Elliðaárvogur/Ártúnshöfði Svæði 1: Reitur 1

Fyrirspurn til skipulagsfulltrúa

Deiliskipulag Ártúnshöfða svæðis 1: Reitur 1

Prívíddarmynd með fyrirspurn

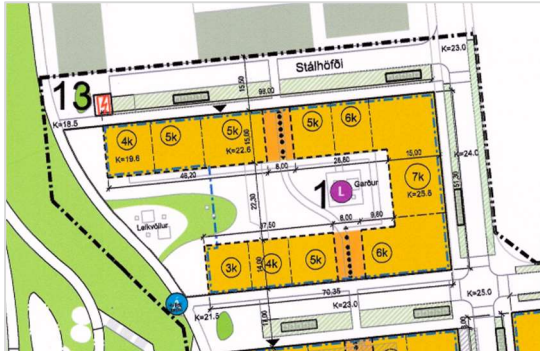
Þau gögn sem fylgja erindinu sýna með ágætum hætti tillögu að uppbyggingaráformum á reitnum. Tillagan er langt unnin og hefur heildstætt yfirbragð. Þó fellur tillagan ekki að öllu leyti að skilmálum og ákvæðum deiliskipulags. Því verður hér farið yfir helstu athugasemdir skipulagsfulltrúa, hvort sem um er að ræða samræmi við markmið deiliskipulagsins, skilmála þess um einstök hönnunatriði, atriði sem koma fram á deiliskipulagsuppdrætti, sniðum og ásýndarmyndum, almennar ábendingar eða tilmæli. Eins eru atriði sem þarfnast frekari skýringar áður en sótt er um byggingarleyfi.

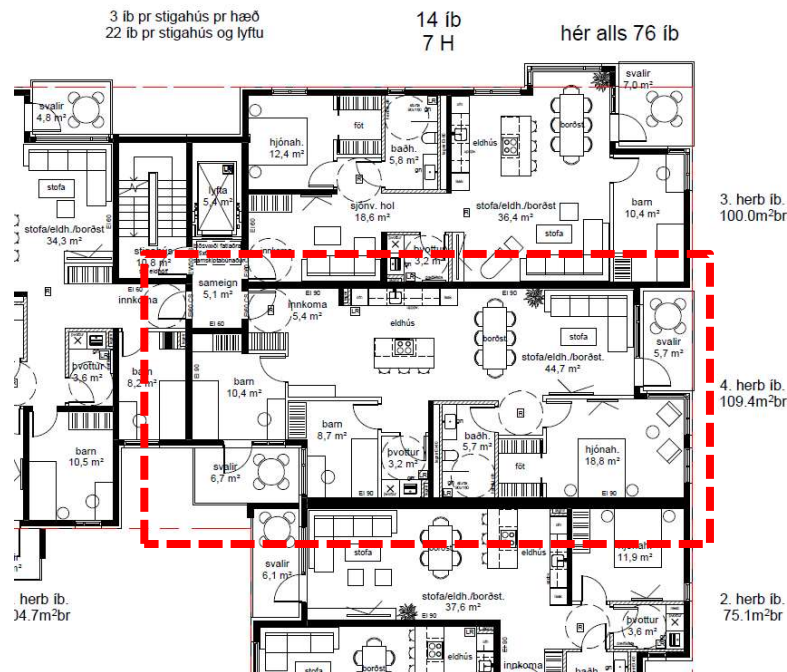
Fjöldi íbúða á reitnum er samkvæmt tillögunni 129 en heimilt er að vera með 145 íbúðir. Íbúðaskipting tillögunnar samræmist ekki að öllu leyti skilmálum deiliskipulags um hlutfallsskiptingu íbúða eftir herbergjafjölda, sbr. kafla 6.1 **Hönnun bygginga**:

Um er að ræða bindandi prósentubíl. Í tillögunni er hlutfall 1-3 herbergja íbúða of hátt á kostnað stærri íbúða, þá sérstaklega 5 herbergja íbúða, en aðeins ein slík er í tillögunni. Skv. skilmálum um 10-20% 5+ herbergja íbúðir ættu þær að vera a.m.k. 13 m.v. samtals 129 íbúðir. Þetta þarf að lagfæra.

Allar íbúðir sem hafa beint aðgengi út í garð eru 3ja herbergja eða minni (að undanskilinni einni fjögurra herbergja íbúð). Beint aðgengi að garði er eitthvað sem hentar mörgum fjölskyldum með ung börn mjög vel og því hvetur skipulagsfulltrúi til þess að skoða hvort bæta megi þetta hlutfall.

Dæmi A

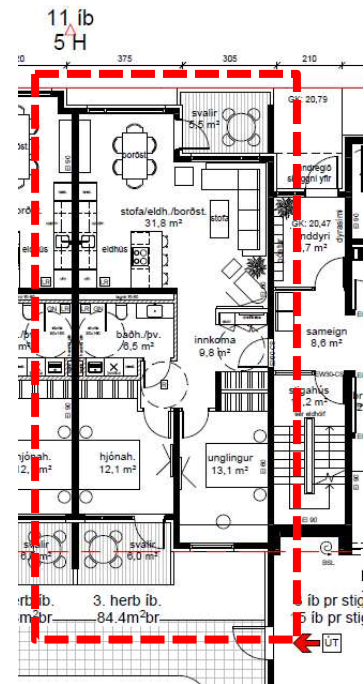
Þó eru nokkrar íbúðir sem skipulagsfulltrúi gerir athugasemd við. Eru það helst íbúðir í byggingunni næst Eirhöfða og þá sérstaklega þær sem staðsettar eru alveg við innhorn byggingarreitsins. (Sjá Dæmi A hér fyrir neðan.) Þær íbúðir geta ekki talist gegnumgangandi eða að þær hafi tvær úthliðar. Herbergi með einn glugga út að inngrofnum svölum um 3 m frá innstu kverkum byggingarreitsins er ekki nægilega vel leyst. Þá eru alrými þessara íbúða einnig mjög djúp (allt að 10 m) og ólíklegt að viðunandi birtuskilyrði séu innarlega í þessum íbúðum – ekki síst í ljósi þess að eini gluggi rýmisins er

inniliggjandi í byggingarkroppnum, hefur svalir yfir sér og allt að 6 hæða hátt hús hinum megin götunnar til austurs. Endurskoða þarf þessar íbúðir.

Þá telur skipulagsfulltrúi íbúðina í Dæmi B þurfa að detta út þar sem hún er bæði örlítið niðurgráfin götumegin og horfir inn í múr garðmegin. Þessi hluti hússins ætti að vera hreinn kjallari, og jafnvel sökkva þessari hæð neðar í landið, enda hæða fjöldi of mikill á þessum stað hvort sem er. (Sýndar 6 hæðir þar sem deiliskipulag segir hámark 5.)

Efri mynd: Snið í gegnum Reit 1 skv. deiliskipulagi

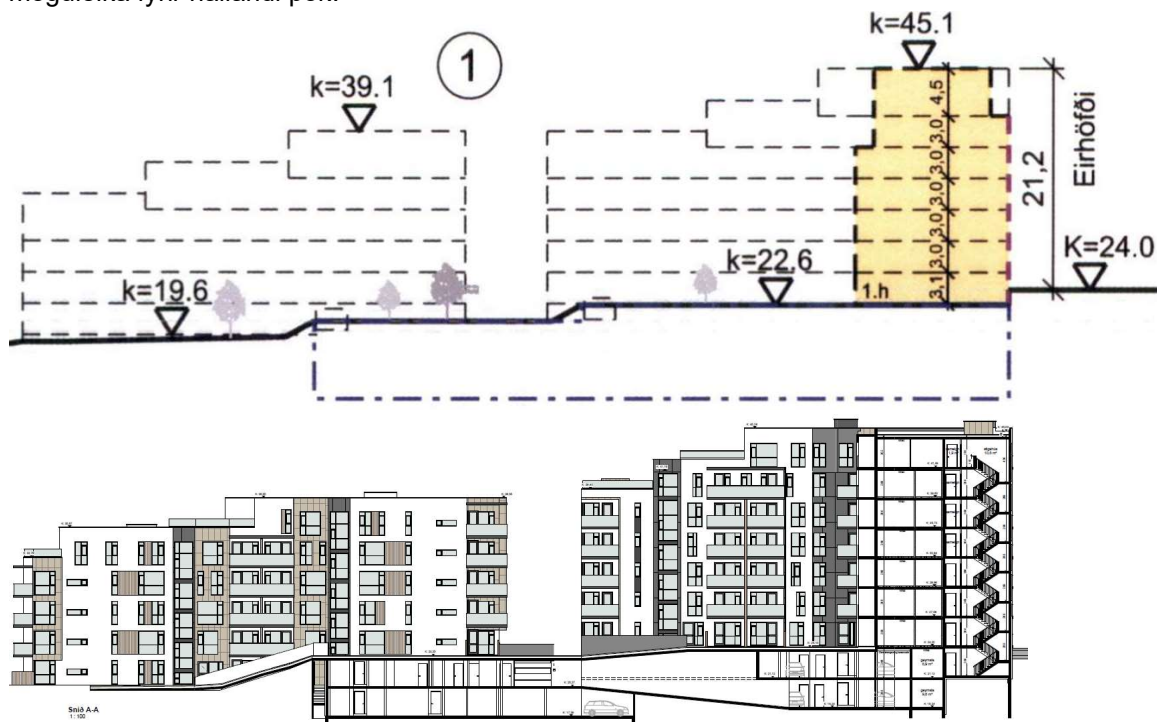
Þótt byggingarreitir séu ekki merktir inn á snið- og ásyndarmyndir er ljóst að stöllun húsanna og hæðarskipting er ekki í fullu samræmi við deiliskipulag og þarf að endurskoða. Hæðir hússins skulu vera innan þeirra byggingarreita sem sýndir eru á upprætti nema með mögulegum minniháttar frávikum.

Samkvæmt sérskilmálum fyrir reitinn skal draga inn úthliðar 6. og 7. hæða húsa reitsins inn um að lágmarki tvo metra frá bæði **götu** og **inngarði**. Af meðfylgjandi teikningum tillögunnar að dæma er þessum skilmálum ekki fylgt til fulls. Ekki virðist 30% lágmarkinu náð auk þess sem inndrög í tillögunni mælast ekki nema 1,6m frá útlínunum byggingarreitsins. Þá er bent á að svalir geta ekki talist hluti af inndragi ef fyrir ofan þær eru aðrar svalir eða þakskyggni. Endurskoða þarf hvernig skilmálum deiliskipulagsins um inndrag er fylgt eftir og þegar byggingarleyfisumsókn berst skal það sýnt með skýrum hætti hvernig þetta atriði er uppfyllt og hvert hlutfallið er.

Skv. kótasetningu í tillögunni fer byggðin lítillega upp fyrir hámarkskóta deiliskipulags. Hæð byggingarinnar næst Eirhöfða er kótasett í 45,28 en skv. deiliskipulagi er hámarkshæð í kóta 45,1. Þetta þarf að endurskoða og stafar helst af því að húsið er heilar 7 hæðir að Eirhöfða í stað 6,5 sbr. snið deiliskipulags. Ekki er endilega gert ráð fyrir að farið sé alla leið upp í hámarkskóta heldur er hann settur rúmur þar sem götukóti var ekki negldur niður við deiliskipulagsvinnuna og til að auka t.d. möguleika fyrir hallandi þök.

Skipulagsfulltrúi óskar eftir að byggingarreitir deiliskipulags séu einnig merktir inn á snið- og ásyndarmyndir til að skýrt sé hvernig byggðin samræmist þeim.

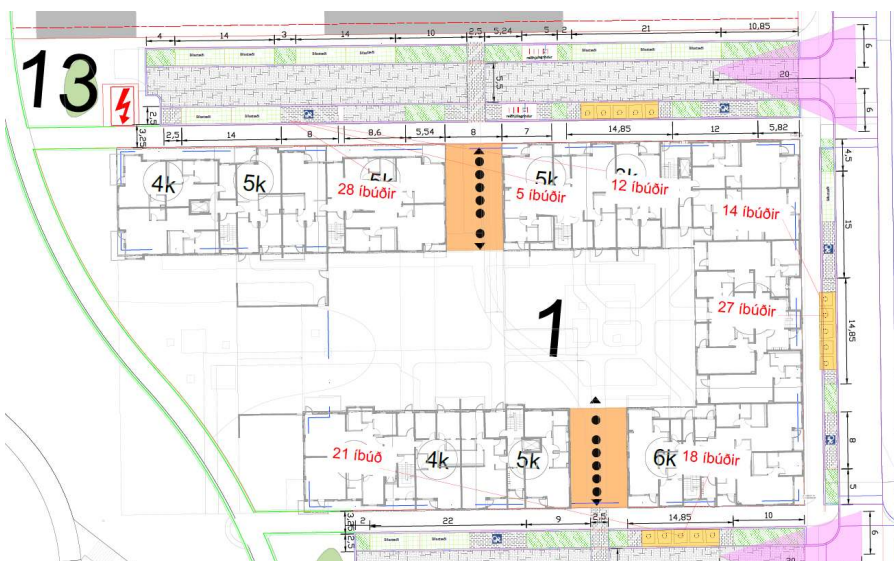
Skv. deiliskipulaginu eru staðsetningar djúpgámalóða leiðbeinandi enda ekki unnt að festa staðsetningu þeirra fyrr en upplýsingar frá umsækjanda liggja fyrir m.a. um fjölda og staðsetningu stigaganga og fjölda íbúða á hvern stigagang. Hönnun gatnanna næst lóðinni liggur að mestu fyrir og gerir ráð fyrir því að 3 djúpgámasett tilheyri lóðinni, sbr. drög EFLU:

Vakin er athygli á því að djúpgámarnir voru staðsettir á ofangreinda mynd áður en erindi þetta barst skipulagsfulltrúa til umsagnar og því þarf umsækjandi í framhaldinu að fara yfir og tryggja það að staðsetningar og útfærsla úrgangslauna gangi upp m.t.t. endanlegrar útfærslu bygginganna (sem ekki liggur fyrir enn). Þegar byggingarleyfisumsókn berst skal m.a. sýna athafnasvæði losunarbíls, hvar hann keyrir, að lang- og þverhalli sé ekki of mikill þar sem hann á að stoppa, hvernig hann snýr við o.s.frv. Sýna þarf beygjuradíus/ aksturspláss losunarbíls á uppdrætti eða minnisblaði.

Samkvæmt tilmælum frá embætti byggingarfulltrúa ætti fjarlægð djúpgáma frá aðalinngöngum ekki að vera meiri en 45 m göngufjarlægð. Gert er ráð fyrir að hámark um 50 íbúðir nýti hvert djúpgámasett. Stigagangar geta sameinast um sama djúpgámasettið en hins vegar er ekki hægt að splitta einum stigagangi á tvö eða fleiri sett.
